南宁市建设工程总平面批前公示牌

根据《中华人民共和国城乡规划法》的有关规定，现将南宁联东首湾园区管理服务有限公司申请联东U谷•南宁五象智造园建筑设计方案调整予以批前公示。

1#厂房原批准与拟调整方案图

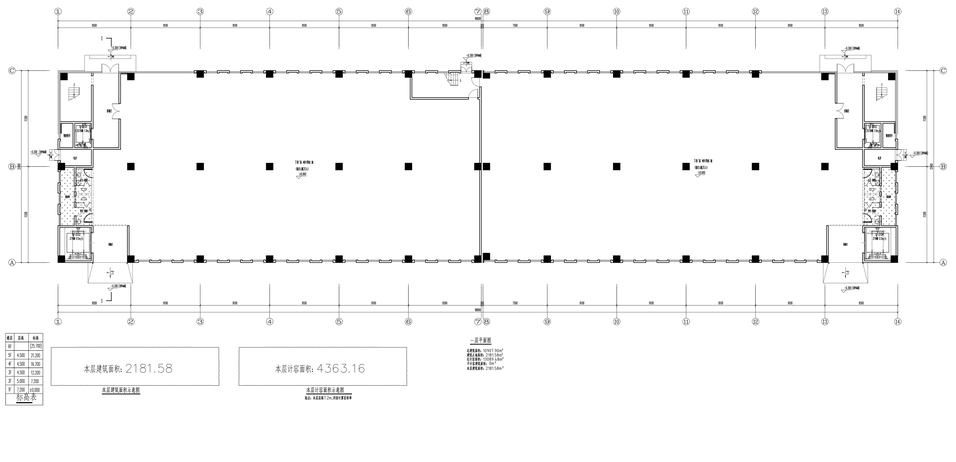
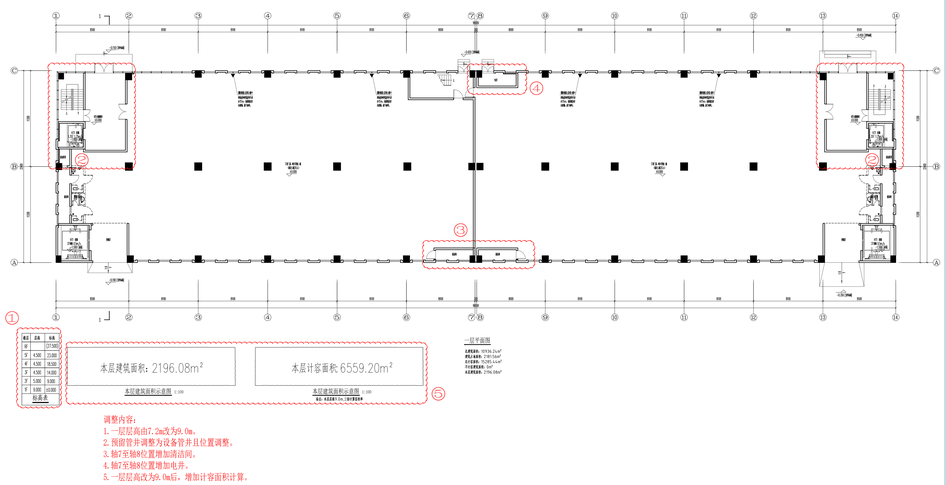
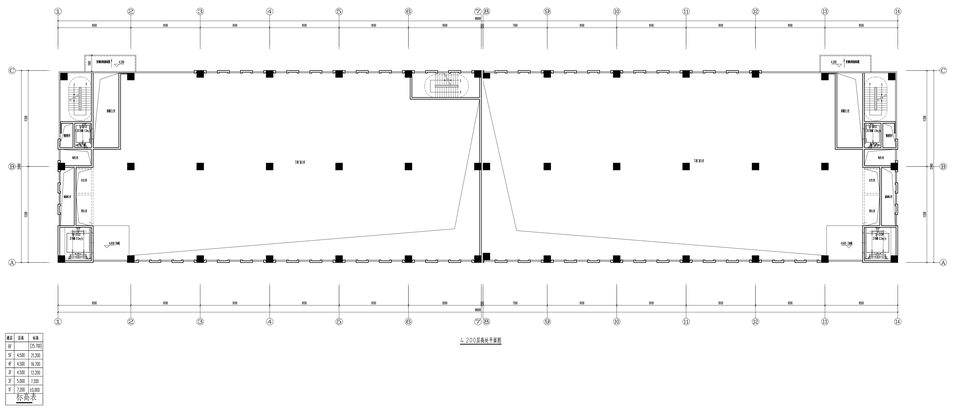
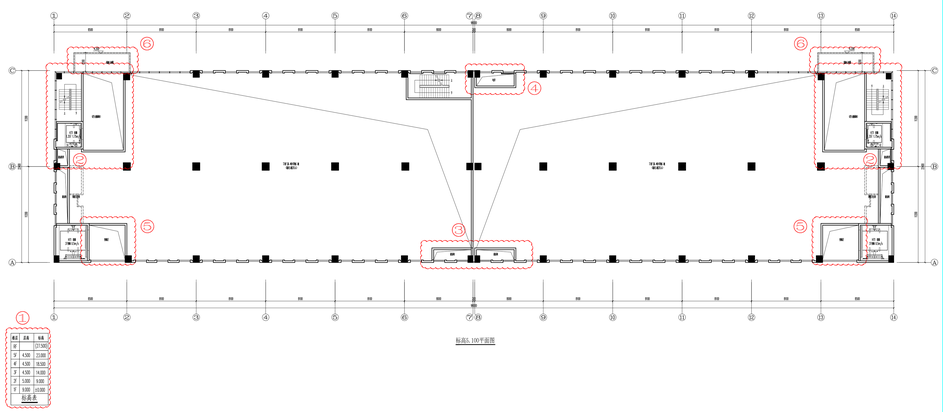
预留管井调整为设备井，增加清洁间及电井，雨棚进深由1.9米调整为2.2米。根据平面功能布局调整，相应调整门、窗位置。一层层高由7.2米调整为9米，建筑高度由26.5米调整为28.3米。

1#厂房原批准与拟调整方案图

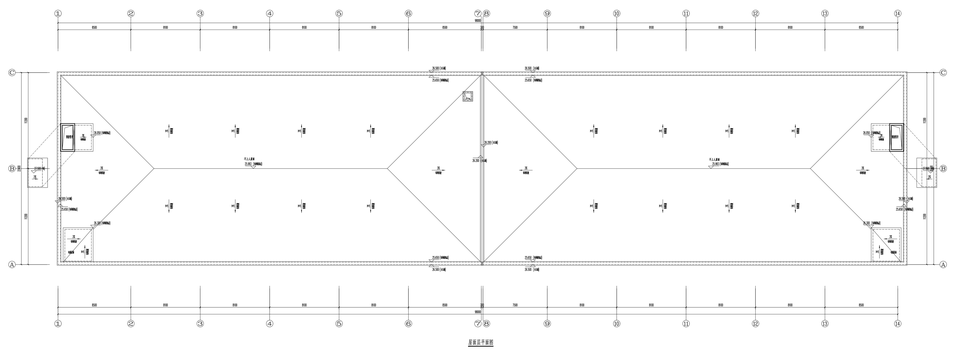
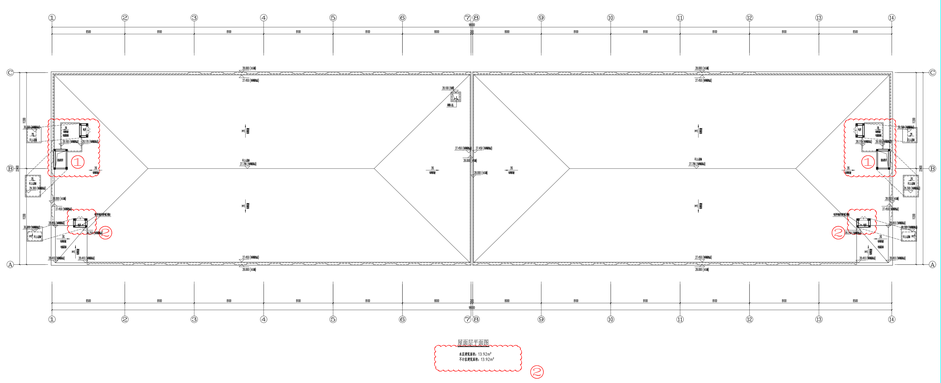
调整内容：
1.修改前管井在客梯后侧，修改后调至电梯一侧。
2.屋顶层增加电井，增加建筑面积计算。及预留管井需计建筑面积。

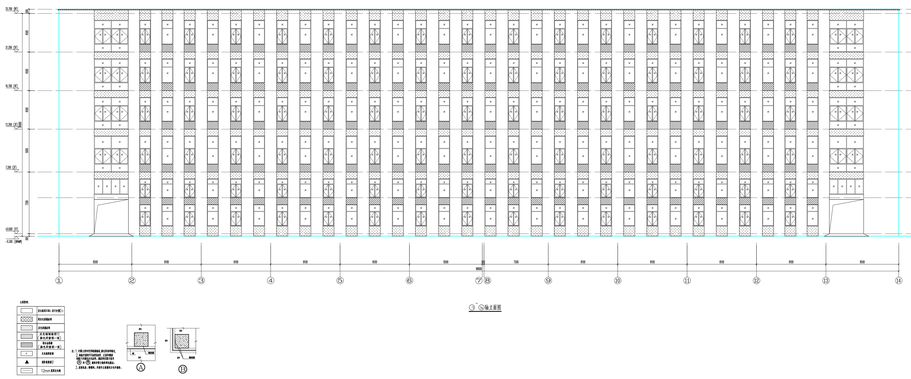
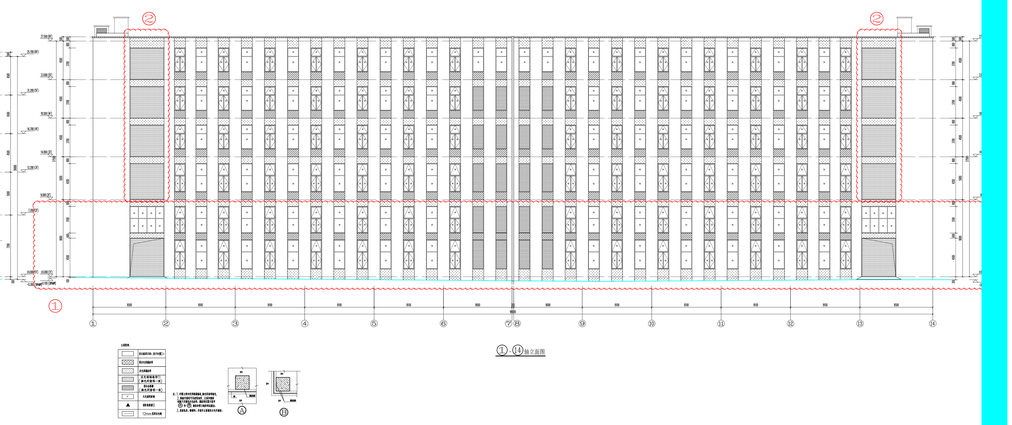
调整内容：
1.一层层高由7.2m改为9.0m。
2.修改后三至五层轴1至轴2位置及轴13至轴14外窗改为卷帘门。

1#厂房原批准与拟调整方案图

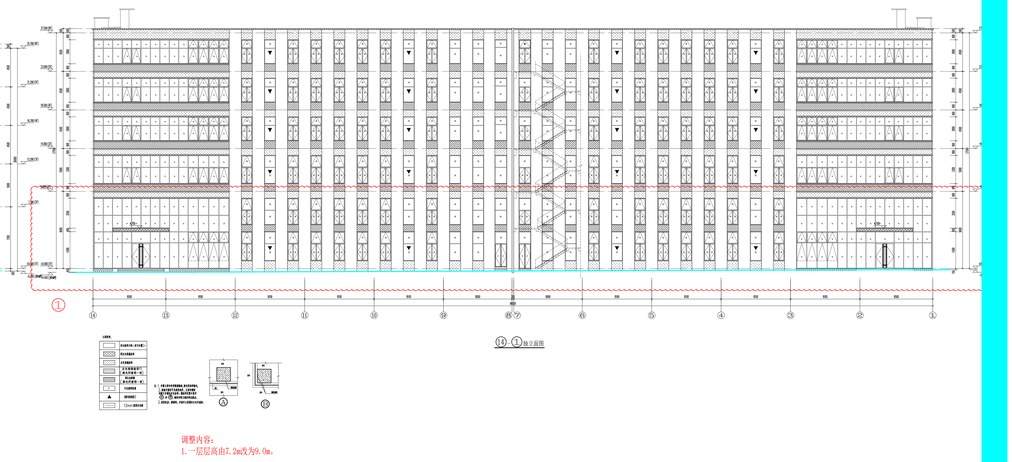
调整内容：
1.一层层高由7.2m改为9.0m。

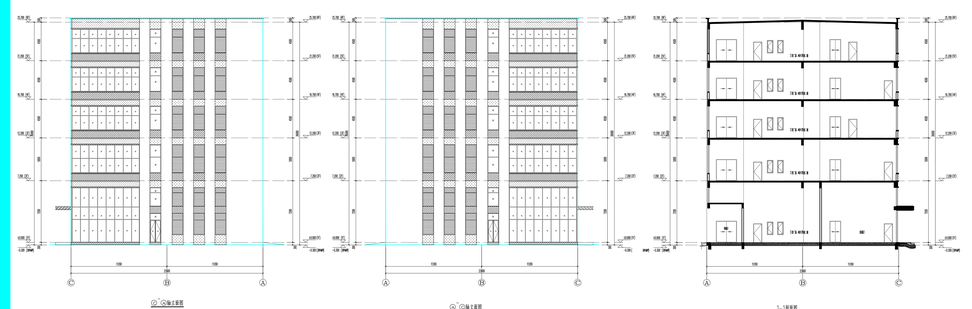
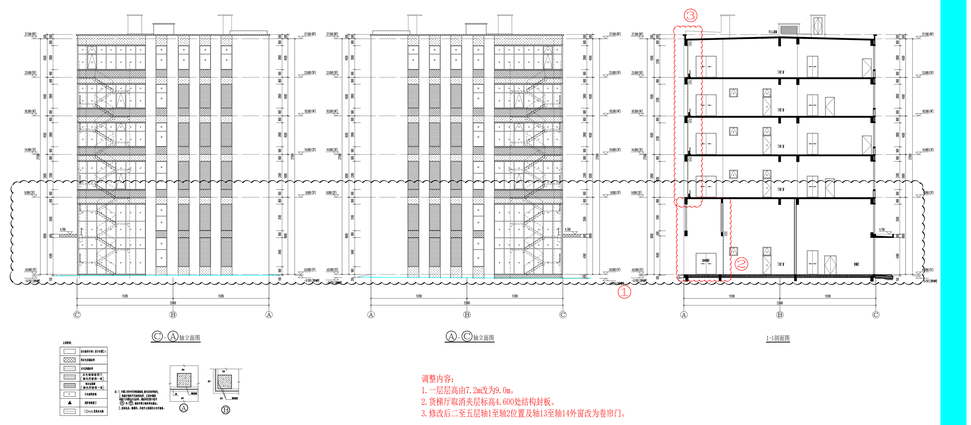
调整内容：
1.一层层高由7.2m改为9.0m。
2.货梯厅取消夹层标高4.600处结构封板。
3.修改后二至五层轴1至轴2位置及轴13至轴14外窗改为卷帘门。
